CCR-VIA -- COMITATO DI COORDINAMENTO REGIONALE PER LA VALUTAZIONE D'IMPATTO AMBIENTALE

Giudizio n° 4327 Del 10/09/2024
Prot. n° 24/0176865 Del 30/05/2024

Oggetto: Realizzazione di un impianto eolico nel Comune di Carpineto Sinello (CH), con una potenza nominale pari a 24 Mw

Tipo procedimento: Verifica di assoggettabilità a VIA ai sensi dell'art. 19 del D.Lgs. 152/06 e ss.mm.ii. e V.Inc.A. regionale ai sensi del DPR 357/1997 e ss.mm.ii.

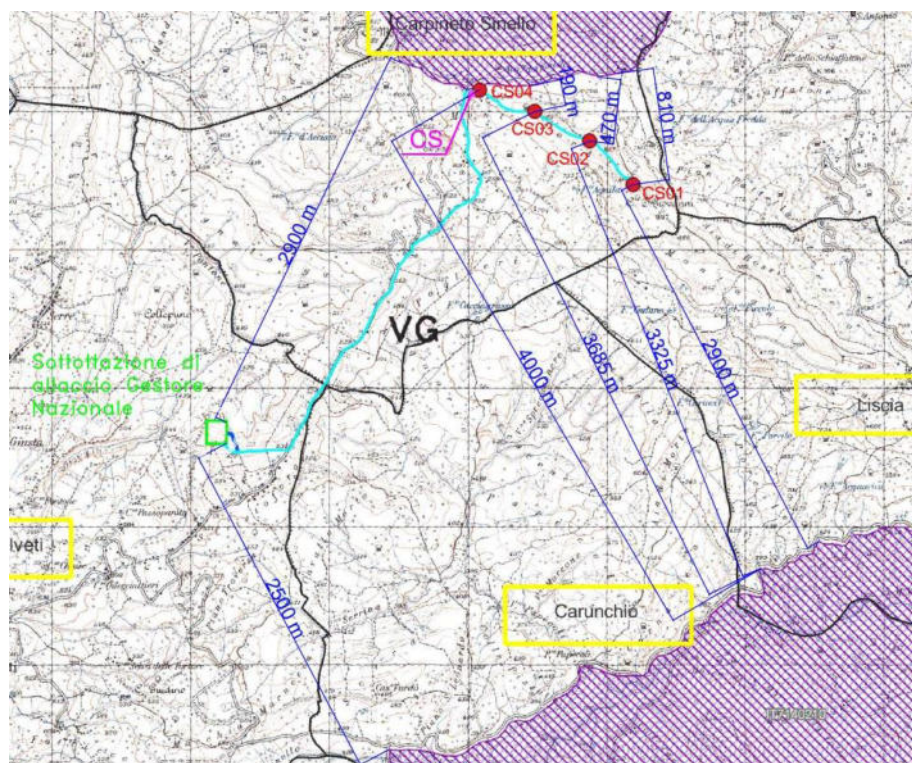
Tenuto conto che la pala eolica dell'aereogeneratore CS4 più prossima alla ZSC Monte Sorbo intercetterà lo spazio aereo della ZSC stessa in quanto perpendicolare ai venti prevalenti, e richiamato l'art. 6 comma 7 lett. b) del D.Lgs. 152/06 e ss.mm.ii.;

Il tecnico dichiara che l’aerogeneratore denominato CS04 e un piccolo tratto di cavidotto più prossimo al sito “*Monte Sorbo*” (IT IT7140123) distano da quest’ultimo secondo quanto di seguito riportato:

- La fondazione ad una distanza di 15 m dal sito;
- La torre ad una distanza di 25 m dal sito;
- La piazzola ad una distanza di 5 m dal sito;
- La porzione di cavidotto più prossima al sito ad una distanza di 10 m dallo stesso.
